## Keuringsverslag van een elektrische laagspanning- en zeer lage spanningsinstallatie

### NIET CONFORM

Straatnaam	Herebaan-Oost
Huisnummer	14
Busnummer	1
Postcode	3530
Gemeente	Houthalen
Land	België

Controlebezoek van een huishoudelijke installatie volgens (KB 08/09/2019) - AREI Boek 1- 6.5. en 4.2.4.3.

Afbeelding schakel- en verdeelbord:

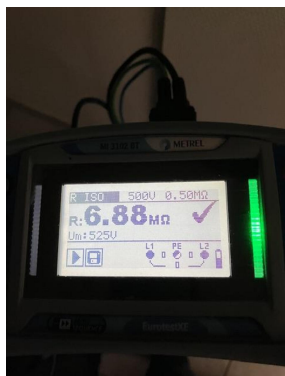
I2.03 Eén of meerdere differentieelstroombeschermingsinrichtingen werken niet met testknop en/of stroominjectie. (Boek 1 Onderafdeling 6.5.7.2)

Differentieel van 30 mA in Hoofdbord werkt testknop en stroominjectie niet  
 Differentieel van 30mA in bord boven werkt testknop niet
